ПАСПОРТ ДОСТУПНОСТИ
объекта социальной инфраструктуры (ОСИ)
№_____

1.1. Наименование (вид) объекта: *ГБОУ НПО РО ПУ № 40, Учебный корпус*

АКТ ОБСЛЕДОВАНИЯ
объекта социальной инфраструктуры
К ПАСПОРТУ ДОСТУПНОСТИ ОСИ
№ _____

1 этаж

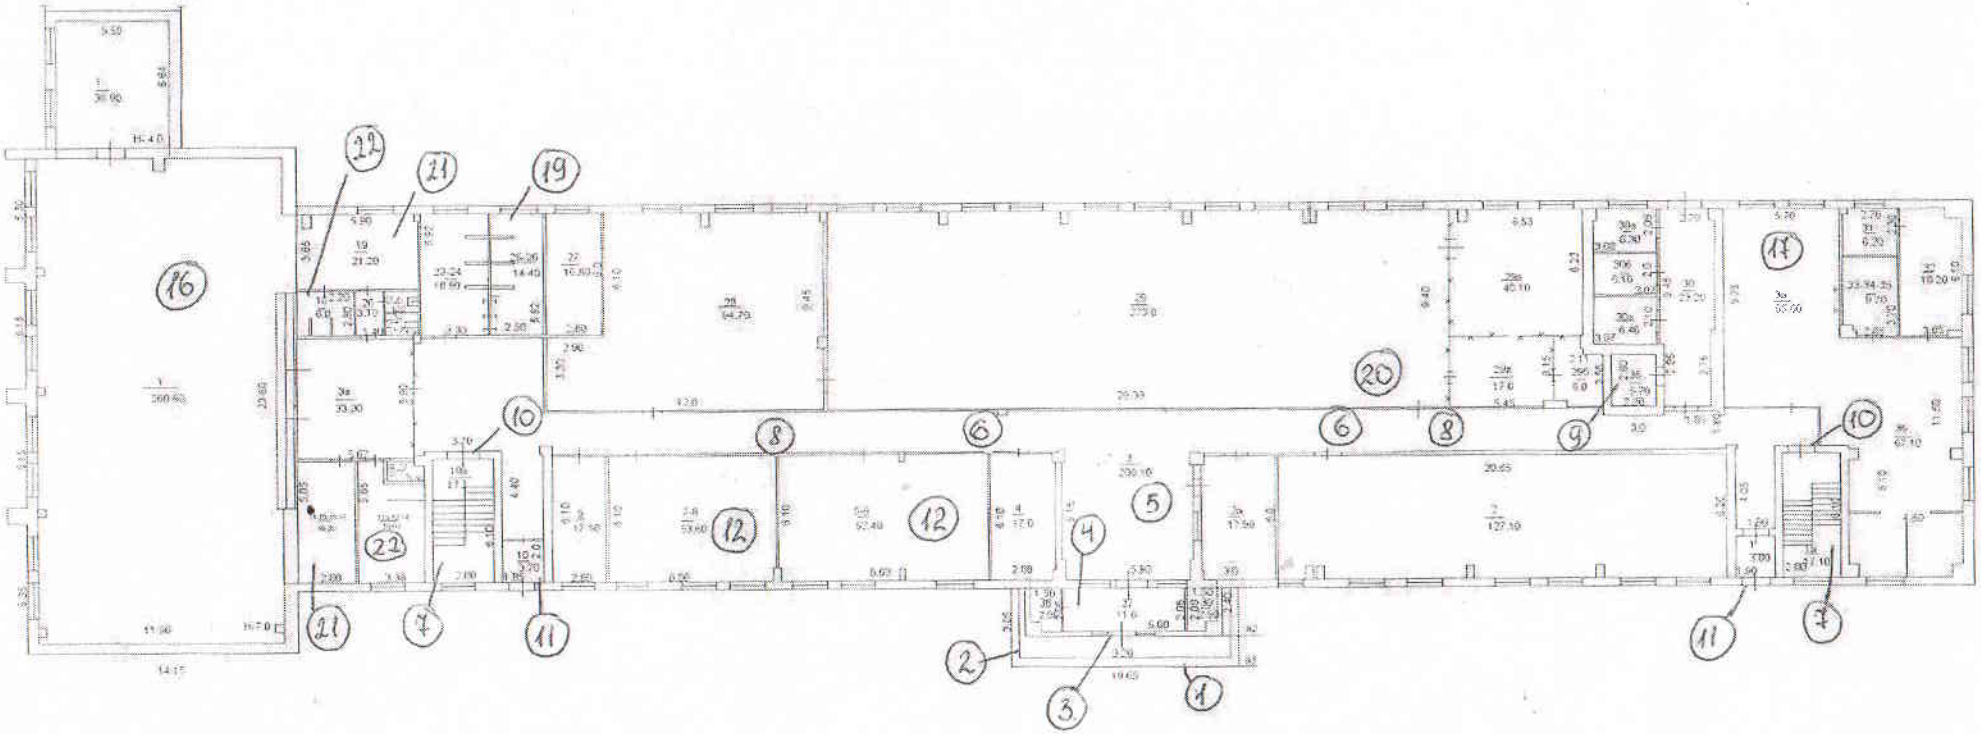
1.1.	Вход (входы) на территорию	*есть*	-	*1,2*	*Вход на территорию: непрозрачная калитка с магнитным замком, ширина проема в свету 0,92м. Кнопка звонка на высоте 1,6м. Нет информирующих обозначений об объекте. Нет тактильных средств перед входом.*	*все*	*Предусмотреть в полотне калитки таким образом, чтобы смотровые панели, заполненные прозрачным, ударопрочным материалом. Установить кнопку вызова на высоте не более 0,85м. Установить тактильные средства перед входом, информирующие обозначения об объекте.*	*Текущий ремонт*

1.2.	Путь (пути) движения на территории	*есть*	-	*3, 4, 5, 6*	*Покрытие поверхности пути асфальтированное. Асфальт имеет неровности и выбоины. Ширина путей движения менее 2м. Нет бордюров по краям путей движения. Нет информационной поддержки. Нет тактильных средств на покрытии пешеходных путей. Не организованы места отдыха на участке.*	*все*	*Отремонтировать покрытие поверхности. Обустроить пешеходные дорожки от автостоянки до входа в здание шириной не менее 2,2м. Установить бордюры и бортовой камень по краям пешеходных путей. Установить средства информационной поддержки и тактильные средства на покрытии пешеходных путей. Предусмотреть места отдыха для МГН, оборудованные навесами, скамьями, указателями и т.п. в соответствии с требованиями СНиП 35-01-2001(не менее двух.)*	*Текущий ремонт*

2.1.	Лестница (наружная)	*есть*	*1*	*7, 8*	*2 ступени неодинаковой высоты и геометрии, высота подъема 0,3м.*	*все*	*Лестницу привести в соответствие с требованиями СНиП 35-01-2001 (ступени одинаковые по форме в плане, высота подступенка 0,15м, ширина проступи 0,35м, поверхность должна иметь противоскользящее покрытие.) Перед лестницей предусмотреть тактильную полосу шириной 0,3-0,5м. Краевые ступени выделить контрастной полосой.*	*Капитальный ремонт*

2.2.	Пандус (наружный)	*нет*	-	-	*Лестница не дублирована пандусом*	*К*	*Обустроить пандус в соответствии с требованиями СНиП 35-01-2001 (уклон не более 10%, ширина пандуса не менее 1,0м, пандус оборудовать противоскользящим покрытием контрастным относительно прилегающей поверхности, поручнями на высоте 0,9м в соответствии с ГОСТ Р 51261)*	*Капитальный ремонт*

2.3.	Входная площадка (перед дверью)	*есть*	*2*	*7, 8*	*Глубина входной площадки 1,0м. Поверхность площадки неровная. Нет дренажных и водосборных решеток.*	*все*	*Обеспечить размеры входной площадки не менее 2,2х2,2м путем демонтажа имеющейся и устройства новой в соответствии с требованиями СНиП 35-01-2001. Площадку оборудовать*	*Капитальный ремонт*

противоскользящим покрытием, дренажными и водосборными решетками, навесом.	
2.4.	Дверь (входная)	*есть*	*3*	*8,9*	*Входная дверь двухстворчатая, 0,7х0,7м. Нет фиксаторов в положении «открыто» и «закрыто». Усилие при открывании двери более 50Нм, Перепад высот в дверном проеме 0,03м. Нет контрастной маркировки на прозрачном полотне двери.*	*К,О,С*	*Заменить дверное полотно таким образом, чтобы при открывании одной створки ширина проема в свету была не менее 0,9м на петлях одностороннего действия с фиксаторами «открыто» «закрыто». Установить доводчик, чтобы усилие при открывании двери не более 50Нм. Устранить перепад высоты в дверном проеме. Установить контрастную маркировку и символ, указывающий на доступность входной группы для инвалидов*	*Текущий ремонт*

2.5.	Тамбур	*есть*	*4*	*10, 11*	*Глубина тамбура 2,15м. Нет дренажных и водосборных решеток. Дверь из тамбура двухстворчатая, 0,7х0,7м. Нет фиксаторов в положении «открыто» и «закрыто». Усилие при открывании двери более 50Нм, Перепад высот в дверном проеме 0,05м. Нет контрастной маркировки на прозрачном полотне двери.*	*все*	*Произвести монтаж дренажных и водосборных решеток заподлицо с поверхностью покрытия пола с шириной просветов их ячеек не более 0,015м. Заменить дверное полотно таким образом, чтобы при открывании одной створки ширина проема в свету была не менее 0,9м на петлях одностороннего действия с фиксаторами «открыто» «закрыто». Установить доводчик, чтобы усилие при открывании двери не более 50Нм. Устранить перепад высоты в дверном проеме. Установить контрастную маркировку и символ, указывающий на доступность входной группы для инвалидов*	*Текущий ремонт*
	ОБЩИЕ требования к зоне		*1, 2, 3, 4*	*7, 8, 9, 10, 11*	*Хотя бы один вход с поверхности земли не приспособлен для МГН.*	*К,О,С*	*Оборудовать хотя бы один вход для МГН с поверхности земли в соответствии со СНИП 35-01-2011*	*Текущий ремонт*

3.1	Коридор (вестибюль, зона ожидания, галерея, балкон)	*есть*	*5, 6*	*12, 13, 14*	*В вестибюле на входе имеется турникет с шириной в свету 0,63м. На втором этаже в коридоре на полу скользкое покрытие. Нет информирующих обозначений, тактильных предупредительных напольных указателей перед дверными проемами и поворотом коммуникационных путей.*	*все*	*В вестибюле предусмотреть контрольно пропускное устройство и турникет шириной в свету не менее 1,0м. Также следует предусмотреть дополнительный боковой проход для обеспечения эвакуации инвалидов, передвигающихся на креслах-колясках. В коридоре второго этажа заменить покрытие на противоскользящее. Установить контрастные полосы и тактильные предупреждающие указатели перед дверными проемами, конструктивными элементами (колоннами) и поворотом коммуникационных путей. Обеспечить высоту порогов не более 0,015м.*	*Текущий ремонт*

3.3	Пандус (внутри здания)	*нет*	*8*	*41, 42*	*В коридорах на пути движения имеются перепады высоты от 0,04 до 0,09м. -*	*все*	*В местах перепада высоты устроить пандусы в соответствии с требованиями СНиП 35-01-2001*	*Капитальный ремонт*

3.6	Пути эвакуации (в т.ч. зоны безопасности)	*есть*	*11, 5, 6, 7, 8, 9, 10*	*21, 22, 16*	*Запасных выходов – 2. Двери двустворчатые, 0,6х0,6м. Перед уличной дверью имеется перепад высоты 0,08м, за счет проходящих коммуникационных труб. Недостаточно знаков эвакуации, направления. С улицы дверь двустворчатая, ширина проема в свету при открытой одной створке менее 0,9м.*	*К,О,С*	*Заменить дверной блок таким образом, чтобы ширина проема в свету при открытой одной створке была не менее 0,9м (всего 2 двери в тамбур и 2 уличных двери). Сгладить перепад высоты путем устройства пандуса. Установить тактильные напольные указатели перед эвакуационным выходом в соответствии с ГОСТ Р 52875. Установить систему оповещения о пожаре - световую, синхронно со звуковой сигнализацией. Установить знаки эвакуации. Для обеспечения безопасности с улицы от эвакуационного выхода обустроить пешеходные дорожки шириной не менее 1,5м. Отремонтировать (выровнять)*	*Текущий ремонт*

4.1	Кабинетная форма обслуживания	*есть*	*12, 13, 14*	*23, 24, 25, 26*	*Ширина дверных проемов в свету в учебных аудиториях 1 этажа 0,77м, пороги высотой 0,1м (всего 2 кабинета.) Ширина проемов в свету менее 0,9м. Дверные проемы в учебных аудиториях 2 и 3 этажей имеют пороги высотой 0,09м. (всего 17 кабинетов). Покрытие полов в кабинетах вытертое, неровное. В кулинарном цеху ширина дверных проемов в свету менее 0,8м, в дверных проемах пороги более 0,04м. покрытие пола требует ремонта.*	*К,О,С*	*Заменить дверные блоки на первом этаже таким образом, чтобы ширина проемов в свету была не менее 0,8м на петлях одностороннего действия с фиксаторами «открыто» «закрыто». Обеспечить высоту порогов не более 0,015м. На втором и третьем этажах, а также в кулинарном цеху заменить дверные блоки таким образом, чтобы высота порогов в дверном проеме была не более 0,015м. Заменить покрытие полов в аудиториях. Предусмотреть установку специальной мебели. Идентифицировать аудитории символами доступности. Оборудовать аудитории вспомогательными аудиосистемами с индукционными контурами и их элементами (для слабослышащих). Установить световой сигнализатор школьного звонка. Выключатели установить на высоте 0,8м.*	*Текущий ремонт*

4.2	Зальная форма обслуживания	*есть*	*15, 16, 18*	*27, 28, 29, 30*	*<u>Актовый зал</u>: Дверь двустворчатая, 0,7х0,7м, дверной проем имеет порог высотой 0,05м. Не предусмотрены места для инвалидов с нарушениями слуха, зрения и опорно-двигательного аппарата. Нет системы усиления звука.* *<u>Спортивный зал</u>: двери двустворчатые, 0,7х0,7м, в дверном проеме имеется порог высотой 0,16м. Перепад высоты между полом коридора и полом спортзала 0,7м, выполнены 3 ступени (0,2, 0,25, 0,25м.) Покрытие пола в спортзале требует ремонта. Нет системы информации.* *<u>Библиотека</u>: дверь двустворчатая, 0,7х0,7м, высота порога в дверном проеме 0,04м. Нет системы информации.*	*К,О,С,Г*	*<u>Актовый зал</u>: заменить дверной блок таким образом, чтобы ширина проема в свету была не менее 0,9м. на петлях одностороннего действия с фиксаторами «открыто» «закрыто», высота порога не более 0,015м. Предусмотреть места для инвалидов с нарушениями слуха, зрения и опорно-двигательного аппарата. Установить систему усиления звука.* *<u>Спортивный зал</u>: заменить дверной блок таким образом, чтобы ширина проема в свету была не менее 0,9м. на петлях одностороннего действия с фиксаторами «открыто» «закрыто», высота порога не более 0,015м. Устранить перепад высоты путем подъема уровня пола в зале, заменить покрытие пола. Установить систему информации. Установить световой сигнализатор школьного звонка. Выключатели установить на высоте 0,8м. Предусмотреть место для занятий физкультурой для инвалидов.* *<u>Библиотека</u>: заменить дверной блок таким образом, чтобы ширина проема в свету была не менее 0,9м. на петлях одностороннего действия с фиксаторами «открыто» «закрыто», высота порога не более 0,015м. В читальном зале предусмотреть места для инвалидов на креслах-колясках Выключатели установить на высоте 0,8м. Установить систему информации.*	*Капитальный ремонт*

4.3	Прилавочная форма обслуживания	*есть*	*17*	*31, 32*	*Ширина дверного проема в свету входе в столовую 0,73м. Не предусмотрены места для инвалидов. Вместо прилавка для самообслуживания используется стол. Нет системы информации.*	*К,О*	*заменить дверной блок таким образом, чтобы ширина проема в свету была не менее 0,9м. на петлях одностороннего действия с фиксаторами «открыто» «закрыто». Установить прилавок для самообслуживания в соответствии с требованиями СНиП 35-01-2001. Предусмотреть места для инвалидов. Столы установить таким образом, чтобы ширина проходов была не менее 1,2м.*	*Текущий ремонт*

5.1	Туалетная комната	*есть*	*19, 20*	*33, 34, 35, 36, 37*	*Ширина дверных проемов в свету 0,77м, высота порогов в дверных проемах 0,04м. Не оборудованы для МГН.*	*К,О,С*	*Установить дверные блоки с шириной проема в свету не менее 0,85м, пороги не более 0,015м . Оборудовать доступную туалетную комнату путем обустройства отдельных кабин габаритами не менее 1,65х1,8м. и установки санитарно-гигиенических приборов в соответствии с требованиями СНиП 35-01-2001. Также следует предусмотреть установку системы тревожной сигнализации и специальных знаков доступности. Выключатели установить на высоте 0,8м. Дополнительно предусмотреть устройство универсальной кабины в соответствии с требованиями п. 5.3.3 СНиП 35-01-2001 за счет части мастерских на 1 и 2 этажах.*	*Капитальный ремонт*

5.2	Душевая/ ванная комната	*нет*	*22*	-	*Не предусмотрена*	*К,О,С*	*Предусмотреть устройство душевых кабин в мужской раздевалке (помещение для душевой есть) и женской раздевалке за счет части тренерской комнаты. Душевые*	*Капитальный ремонт*

кабины оборудовать в соответствии с требованиями п. 5.3.4 – 5.3.9 СНиП 35-01-2001	
5.3	Бытовая комната (гардеробная)	*есть*	*21*	*38*	*Гардеробные не адаптированы для МГН.*	*К,О,С*	*Заменить дверные блоки таким образом, чтобы ширина проема в свету была не менее 0,85м, пороги не более 0,015м В гардеробных заменить покрытие пола, установить индивидуальные шкафы высотой не более 1,3м.от пола, предусмотреть установку крюков для костылей, поручней и т.п.. Предусмотреть проходы между рядами 1,8м. Предусмотреть установку специальных знаков, в т.ч. рельефных. Выключатели установить на высоте 0,8м. Предусмотреть установку системы тревожной сигнализации и специальных знаков доступности*	*Капитальный ремонт*
	ОБЩИЕ требования к зоне	•	*19, 20, 21, 22*	*33, 34, 35, 36, 37, 38*	*Санитарно-гигиенические помещения не адаптированы для МГН.*	*К,О,С*	*Санитарно-гигиенические помещения привести в соответствии с требованиями СНиП 35-01-2001.*	*Капитальный ремонт*

Комментарий к заключению: *Вход в здание частично адаптирован для инвалидов с нарушениями слуха. Для адаптации для остальных групп инвалидов необходимо в рамках текущего ремонта привести в соответствие с требованиями СНиП 35-01-2001 пандус, входную площадку, двери и тамбур.*

Комментарий к заключению: *Рекомендуется предусмотреть зоны безопасности в холлах лифтов на каждом этаже в соответствии с требованиями 5.2.27-5.2.30 СНиП 35-01-2001. Для обеспечения безопасной эвакуации посетителей в случае ЧС предусмотреть пешеходные дорожки от эвакуационных выходов*

Комментарий к заключению: *Для обеспечения занятий физкультурой инвалидов, рекомендуется устранить перепад высоты в спортзале путем подъема уровня пола (засыпка, устройство стяжки, замена покрытия).*

Комментарий к заключению: *Женские душевую и раздевалку переоборудовать, использовав часть тренерской.*

2 этаж

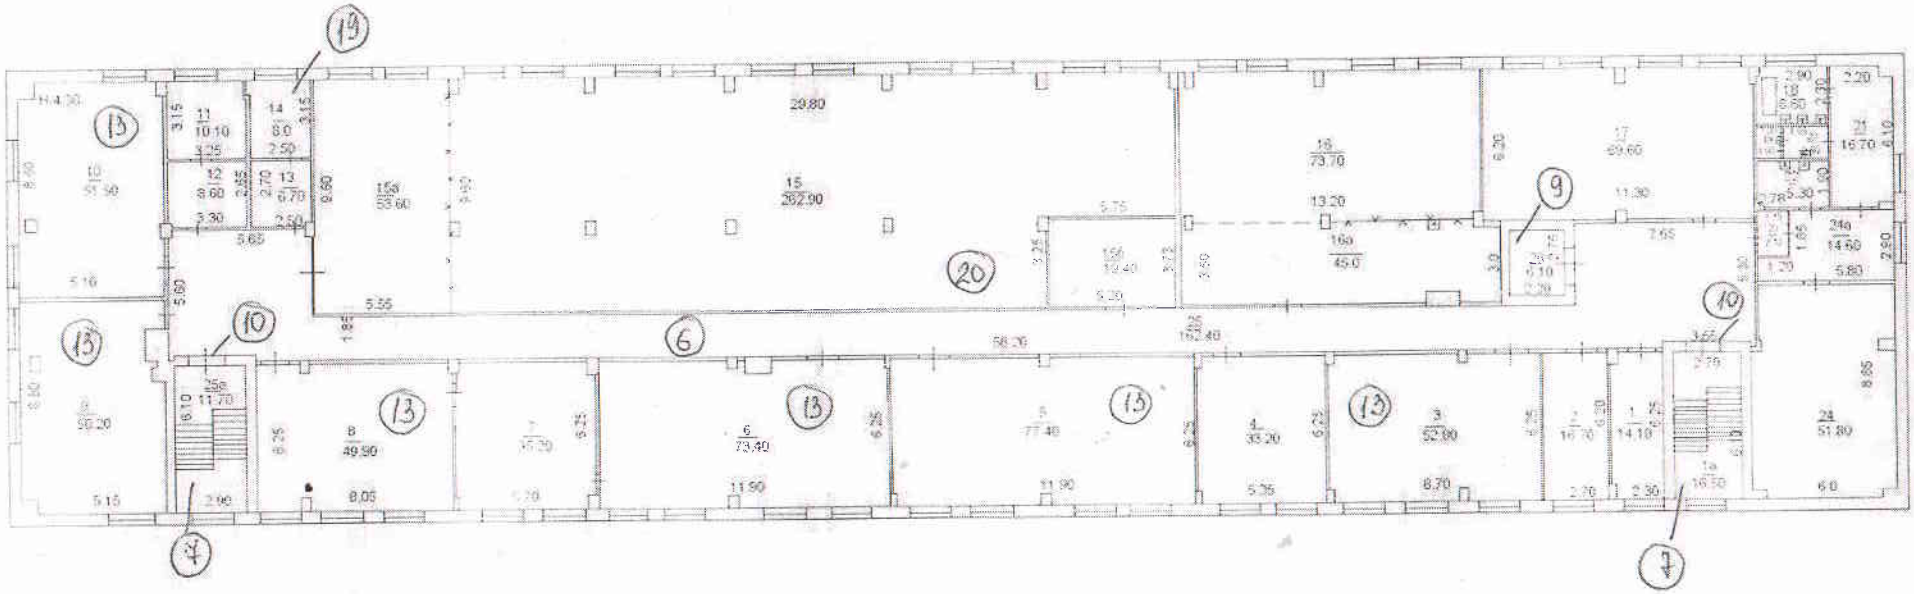
3.2	Лестница (внутри здания)	*есть*	*7*	*15, 18*	*Подъем на один этаж состоит из 4 лестничных маршей. Каждый марш – 9 ступеней, ширина марша 1,35м. Нет поручней с обеих сторон, нет контрастной маркировки, обозначающих первую и последнюю ступени, нет тактильных напольных*	*К,О,С*	*Установить поручни с обеих сторон лестничного марша с не травмирующим завершением, с горизонтальной частью поручня длиннее марша лестницы на 0,3м. Обозначить первую и последнюю ступени каждого марша контрастной маркировкой, установить тактильные напольные указатели перед лестницей в*	*Текущий ремонт*

3.4	Лифт пассажирский (или подъемник)	*есть*	*9*	*19, 20*	*В здании имеется шахта грузового лифта*	*все*	*Оборудовать лифт для МГН в имеющейся шахте лифта в соответствии с требованиями СНиП 35-01-2001 и ГОСТ Р 51631-2008. Оборудовать свободное пространство около лифта путем демонтажа имеющихся перегородок в холле лифта.*	*Капитальный ремонт*

3.5	Дверь	*есть*	*10*	*17*	*В дверных проемах на пути движения от лестниц в коридоры имеются пороги высотой более 0,03м.Всего 6 штук.*	*К,О,С*	*Обеспечить высоту порогов не более 0,015м путем демонтажа дверных блоков и установки новых.*	*Текущий ремонт*
